電源開発株式会社

大間原子力発電所発電用原子炉設置変更許可申請書

本文及び添付書類の一部補正について

平成 26 年 12 月 16 日 付け、原技発第 1 号をもって申請しました大間原子力発電所発電用原子炉設置変更許可申請書の本文及び添付書類を下記のとおり一部補正いたします。

第 4 図 基準地震動の応答スペクトル (水平方向)
(標準応答スペクトルを考慮した地震動)

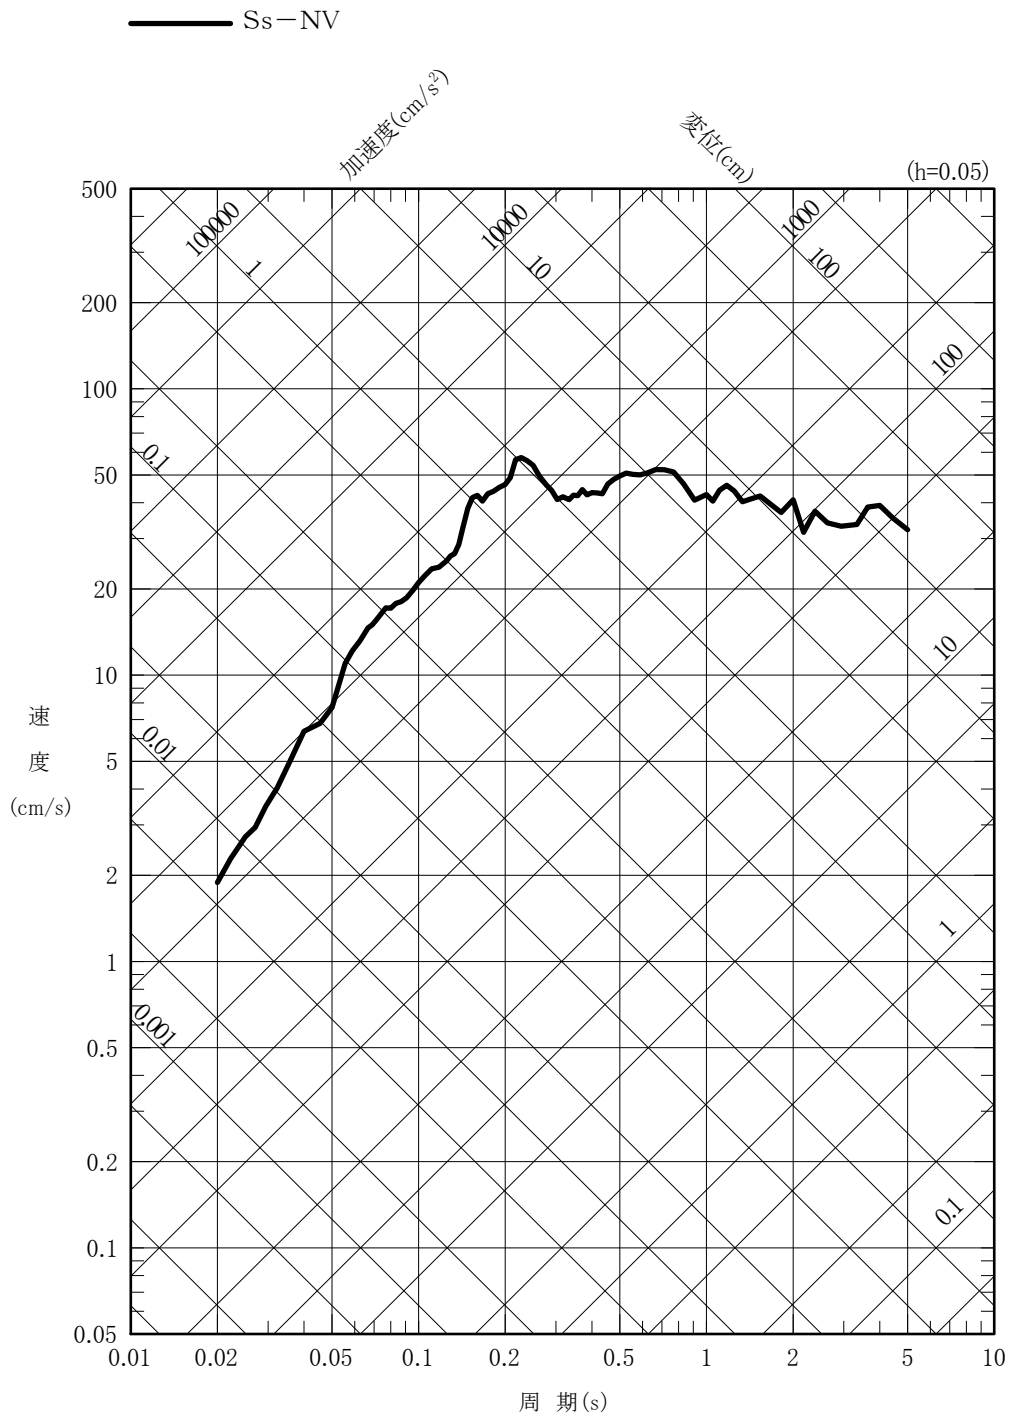
頁	行	補正前	補正後
－ 9 －	上11	… (第1図～第3図)。	… (第1図～第6図)。
－10－	下5	…第4図…	…第7図…
	下4	…第5図…	…第8図…
－84－	上6	…第6図…	…第9図…
	下4	…第7図…	…第10図…
－85－	上2	…第8図…	…第11図…
－90－	下6	…第9図…	…第12図…
－150－	上2	…「第3図 設計用模擬地震波の加速度時刻歴波形」	…「第3図 設計用模擬地震波の加速度時刻歴波形」
	上3	…	「第4図 基準地震動の応答スペクトル（水平方向）（標準応答スペクトルを考慮した地震動）」、「第5図 基準地震動の応答スペクトル（鉛直方向）（標準応答スペクトルを考慮した地震動）」、「第6図 基準地震動の加速度時刻歴波形（標準応答スペクトルを考慮した地震動）」、…
	上3	…第4図…	…第7図…
		…第5図…	…第8図…
	上4	…第6図…	…第9図…
	下3	…第7図…	…第10図…
	下2	…第8図…	…第11図…
		…第9図…	…第12図…

頁	行	補 正 前	補 正 後
－153－と －154－の間		(記載追加)	別紙1の図を追加する。 別紙2の図を追加する。 別紙3の図を追加する。
－154－		第4図 基準津波の策定位置	第7図 基準津波の策定位置
－155－		第5図 基準津波の時刻歴波形	第8図 基準津波の時刻歴波形
－156－		第6図 中性子束高（熱流束相当）の解析上のスクラム設定	第9図 中性子束高（熱流束相当）の解析上のスクラム設定
－157－		第7図 サイクル早期炉心用スクラム反応度曲線	第10図 サイクル早期炉心用スクラム反応度曲線
－158－		第8図 サイクル末期炉心用スクラム反応度曲線	第11図 サイクル末期炉心用スクラム反応度曲線
－159－		第9図 炉心流量急減の解析上のスクラムの設定値	第12図 炉心流量急減の解析上のスクラムの設定値

第 3.6-8 図 基準地震動の時刻歴波形及び加速度応答スペクトル (S s - N)

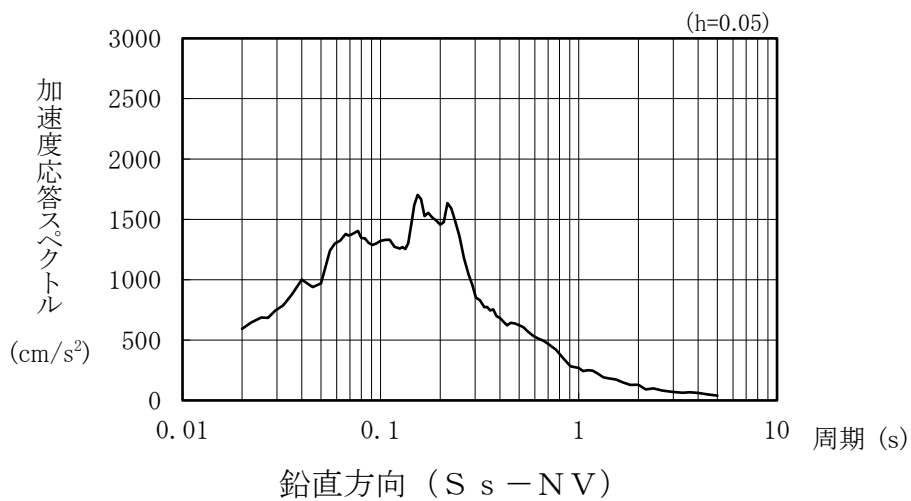
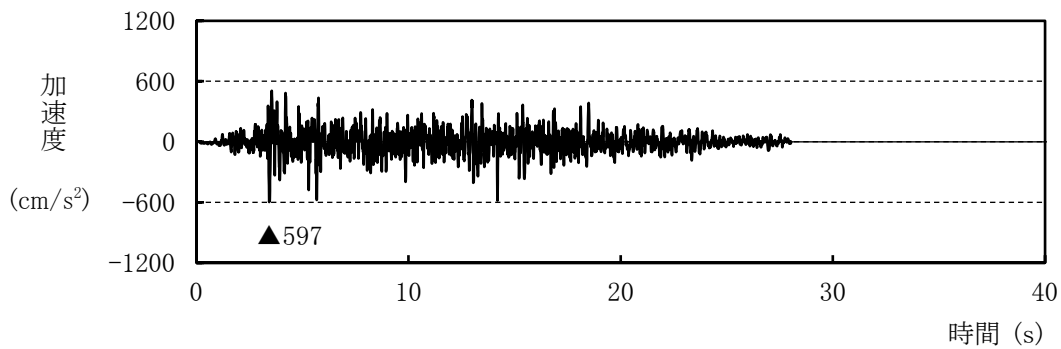
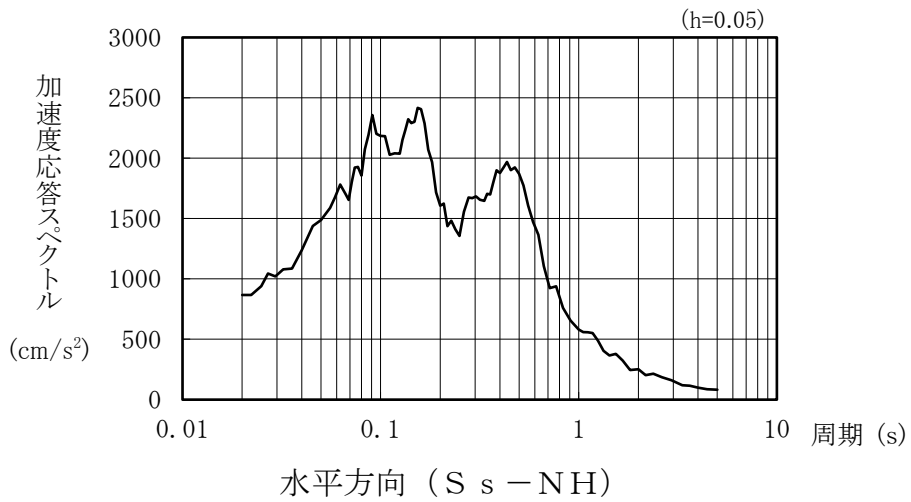
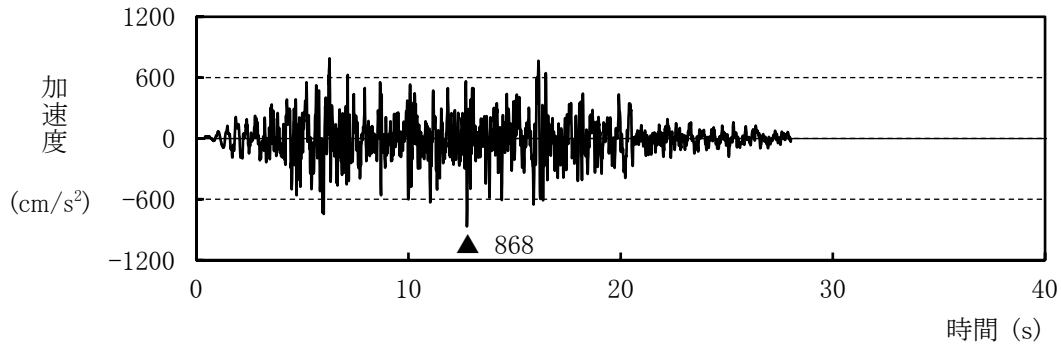
入力地震動は、解放基盤表面で定義される基準地震動を、1次元波動論によって解析モデルの入力位置で評価したものをを用いた。入力地震動の考え方を第3.6-4図に、基準地震動 $S_s - N$ の時刻歴波形及び加速度応答スペクトルを第3.6-8図に示す。

第 5.5-38 図 振幅包絡線の経時的变化

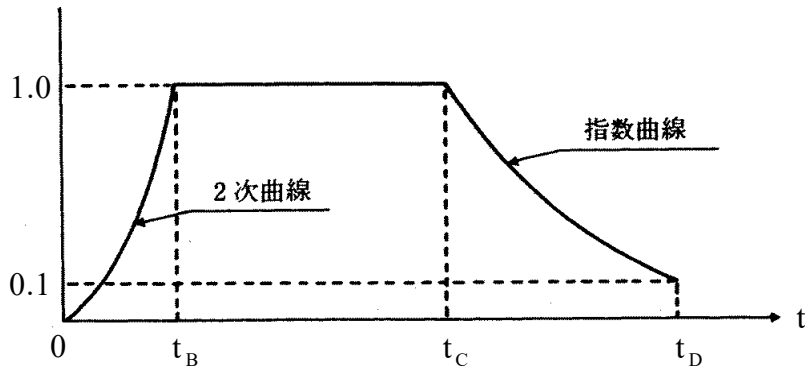
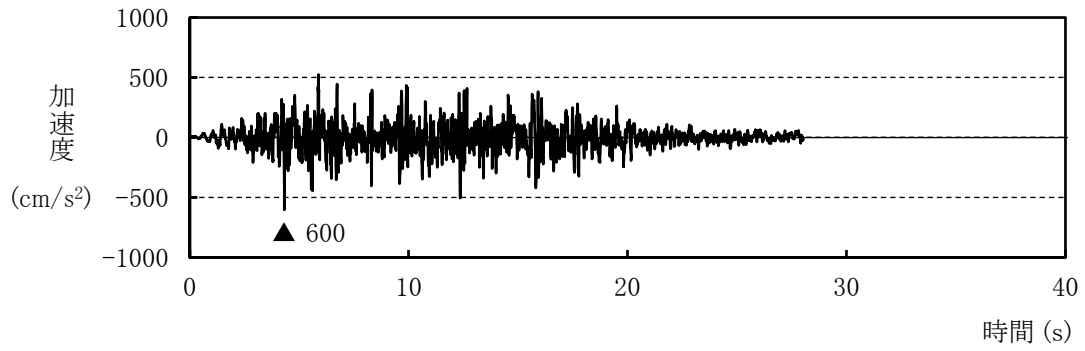
模擬地震波の継続時間と振幅包絡線は第 5.5-38 図の形状⁽²⁸⁾とし、振幅包絡線の経時的变化を第 5.5-20 表に示す。

第5.5-39図 標準応答スペクトルに基づく地震基盤相当面
における模擬地震波の加速度時刻歴波形

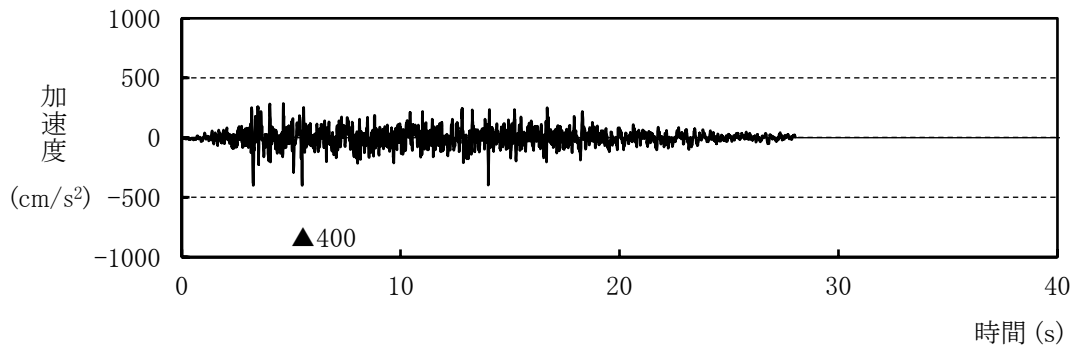
地震基盤相当面における模擬地震波の作成結果を第 5.5-21 表に、加速度時刻歴波形を第 5.5-39 図に示す。また、「標準応答スペクトル」に対するこれらの模擬地震波の応答スペクトルの比を第 5.5-40 図に示す。

第 5.5-41 図(1) 標準応答スペクトルを考慮した地震動の
 応答スペクトル (水平動)

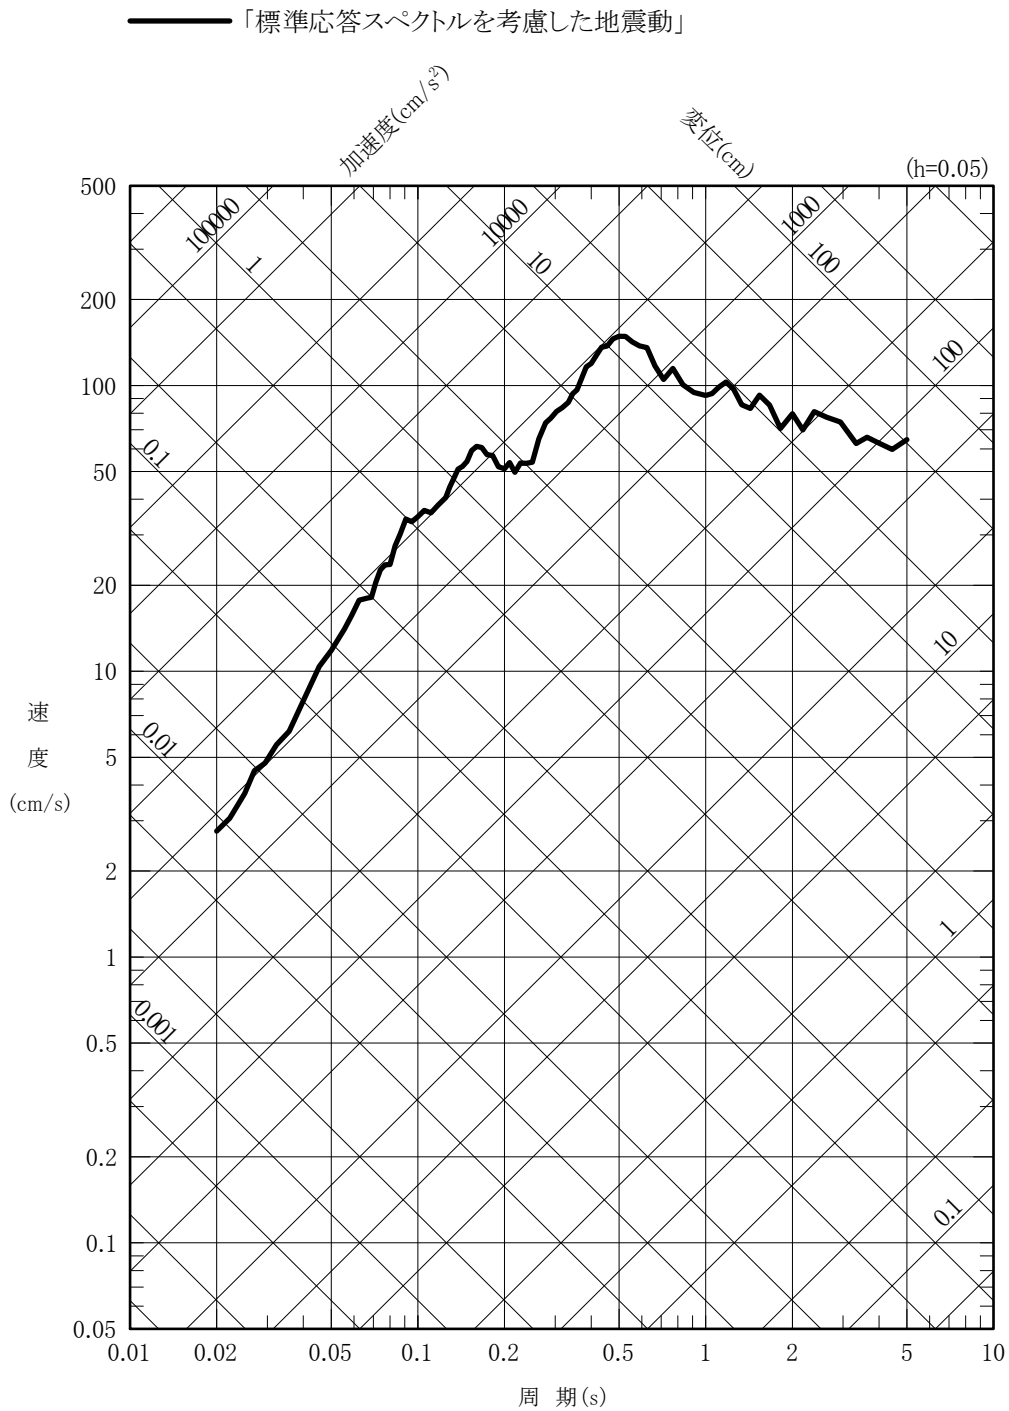
「標準応答スペクトルを考慮した地震動」の応答スペクトルを第 5.5-41 図に示す。

第 5.5-48 図(1) 基準地震動 S s - N の応答スペクトル (水平動)

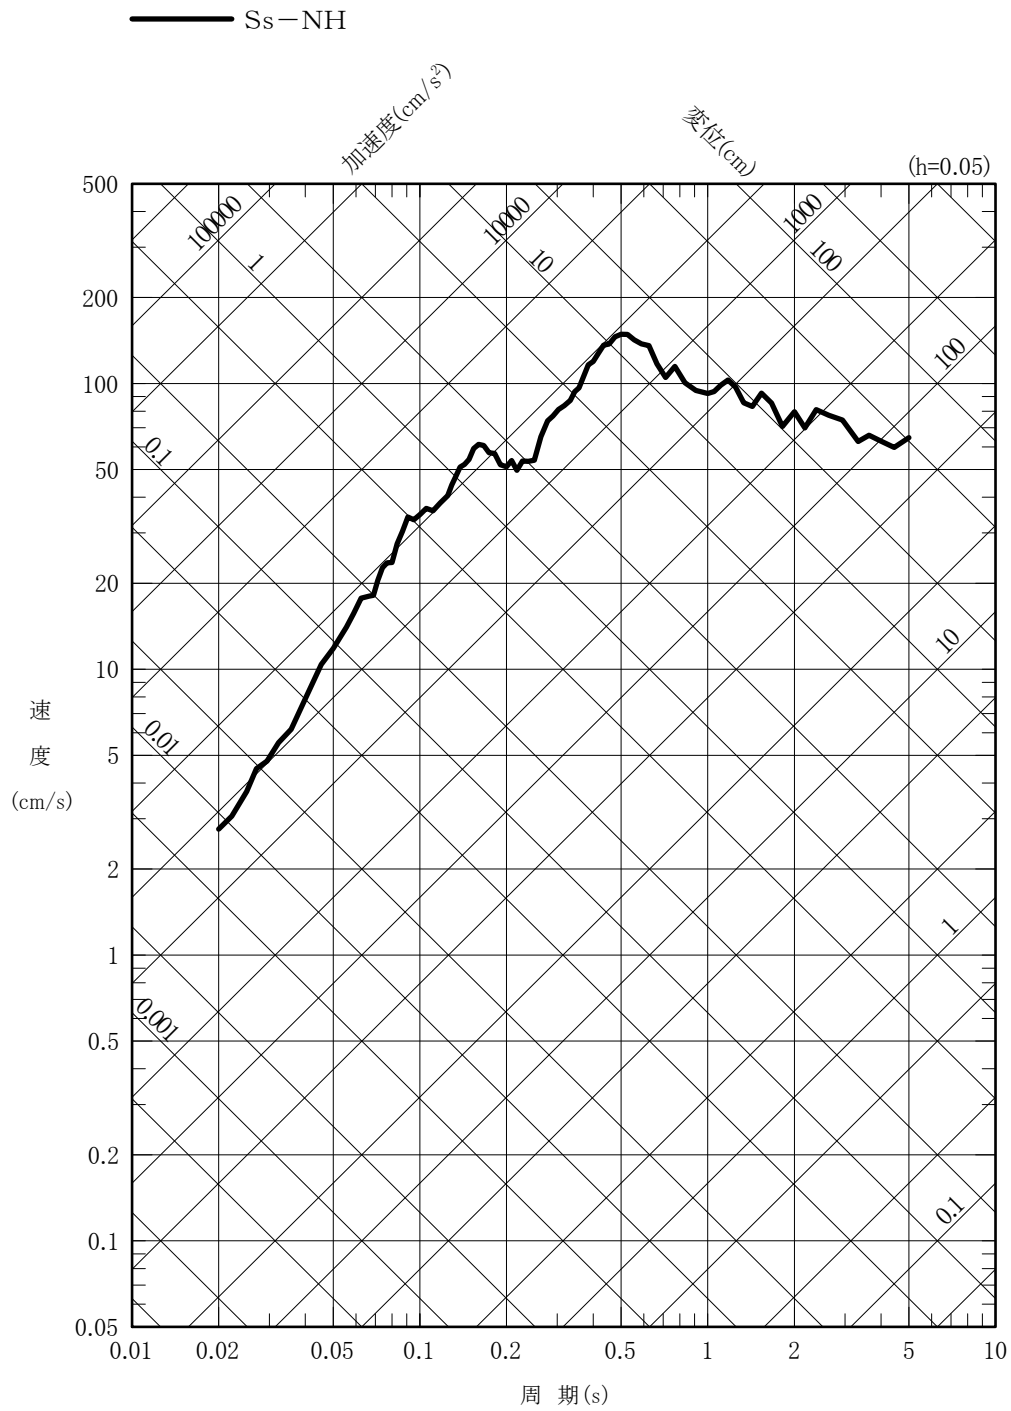
頁	行	補 正 前	補 正 後
6 - 5 - 37	下 6	…第5.5-42図…	…第5.5-38図…
	下 6 } 下 5	…第5.5-18表…	…第5.5-22表…
	下 4	…第5.5-19表…	…第5.5-23表…
	下 3	…第5.5-43図…	…第5.5-46図…
	下 2	…第5.5-44図…	…第5.5-47図…
	下 1 の次	(記載追加)	<p><u>「5.5.2 震源を特定せず策定する地震動」により選定した基準地震動 $S_s - N$ の応答スペクトルを第5.5-48図に、加速度時刻歴波形を第5.5-49図に示す。</u></p> <p><u>また、基準地震動 $S_s - N$ の最大加速度の値を第5.5-24表に示す。</u></p>
6 - 5 - 38	上 2	…第5.5-45図…	…第5.5-50図…
	下 1 の次	(記載追加)	<p><u>また、第5.5-51図に、「震源を特定せず策定する地震動」により選定した基準地震動の応答スペクトル $S_s - NH$ 及び $S_s - NV$ と日本原子力学会(2007)⁽⁵⁴⁾に基づいて算定した敷地における領域震源による一様ハザードスペクトルをそれぞれ比較して示す。同図によると、基準地震動の応答スペクトル $S_s - NH$ の年超過確率は $10^{-5} \sim 10^{-6}$ 程度、$S_s - NV$ の</u></p>
